710 - INSP
ISO/IEC 17020
Origineel verslag

Controlebezoek - Periodiek [Hfst 6.5]

Verslagnummer:
31/02062026/59907/70340/1

Inspectie adres: Spoorweglaan 31, 9840

Elektrisch bord

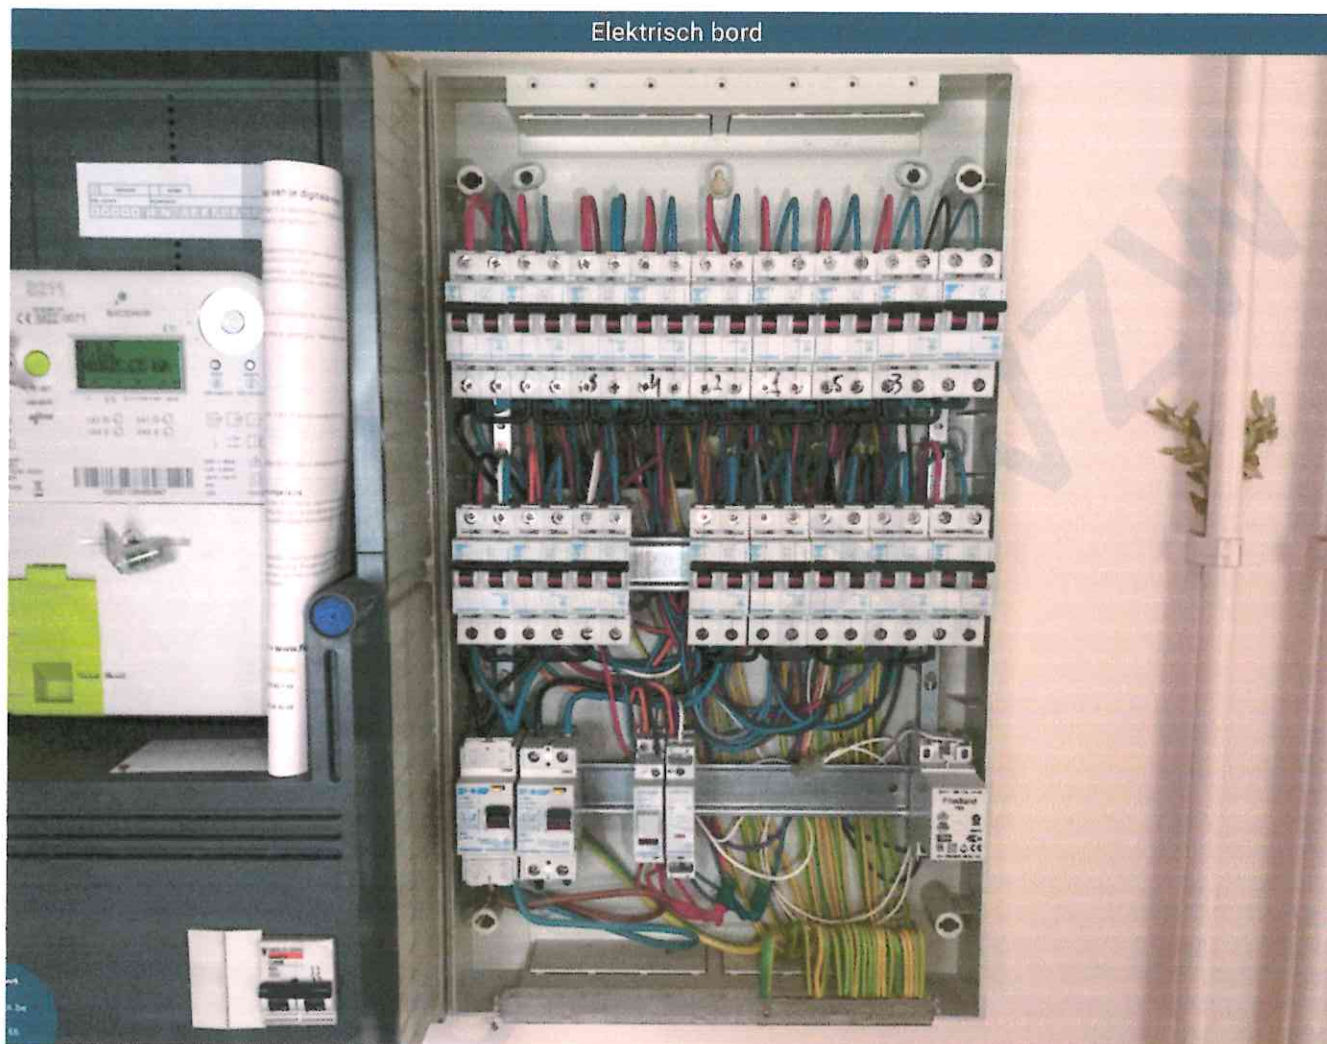
- Het verdeelbord is onvoldoende gemarkeerd. Individuele markering, voedingsspanning en/of gevarendriehoek ontbreken. - oAfd 3.1.3.3; Afd 9.4.1
- Het eendraadschema en situatieplan zijn niet aanwezig. - oAfd 3.1.2.1
- De sectiegrootte van de overbruggingen in de borden is niet aangepast aan de grootte van de beveiliging tegen overstromen. - oAfd 4.4.1.5
- Extra opmerking: O.a. 6mm - 50A
- Aansluitingen voor samenvoegingen, verbindingen of aftakkingen van kabels werden niet uitgevoerd in overeenstemming met de regels van de kunst in dozen, borden, aansluitklemmen van schakelaars, stopcontacten of in de ruimtes van hanglichtarmaturen. De inbouwdozen van schakelaars en stopcontacten moeten voldoende groot zijn om gemakkelijk verbindingen hierin te kunnen maken. - oAfd 5.1.1.2; Afd 1.4.1; Afd 1.4.2; Afd 5.2.6
- Extra opmerking: O.a. verlichting zolder
